《三亚市天涯区红尔山公墓用地规划修改》 批前公示材料

三亚市自然资源和规划局

2026年7月

修改后用地规划图

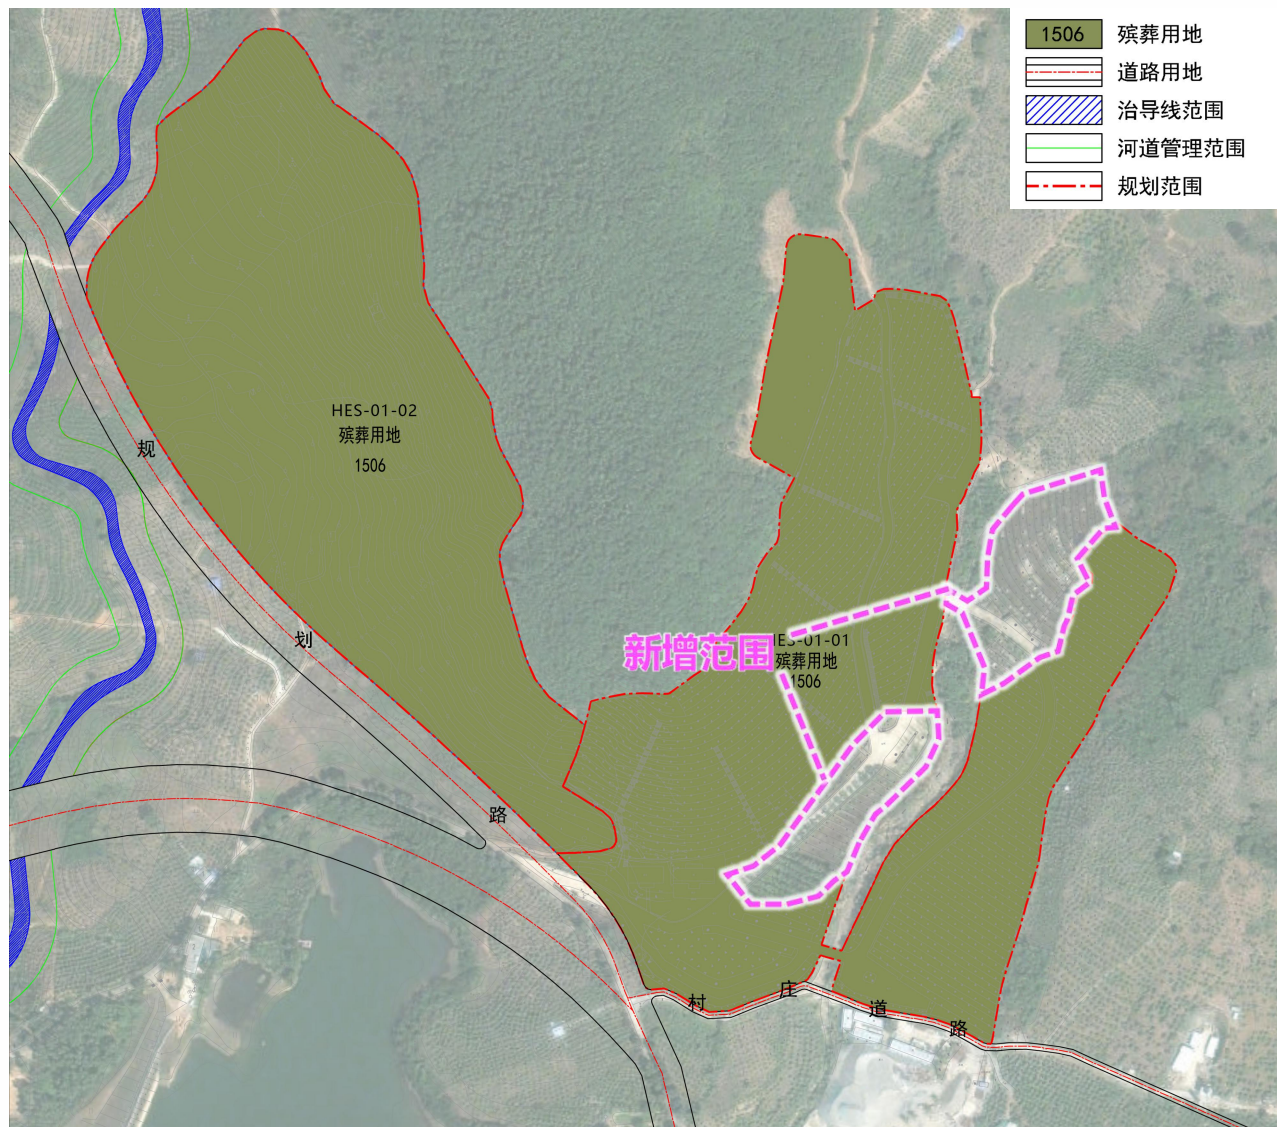
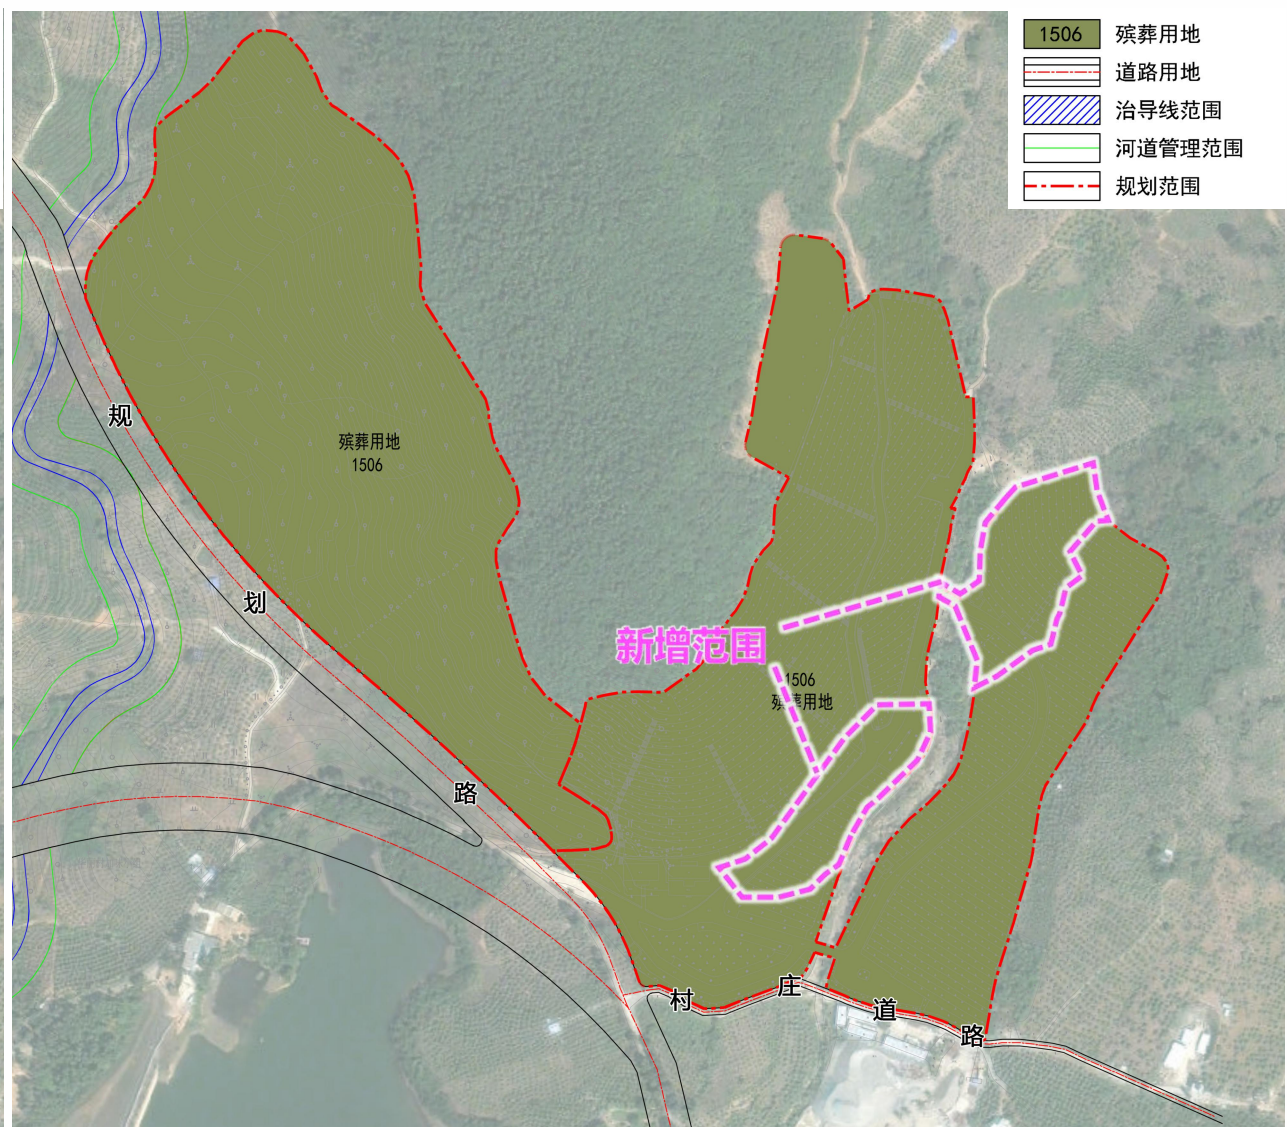
HES-01-01地块用地面积由11.45公顷调整为13.38公顷，规划用地性质及规划控制指标均保持不变。
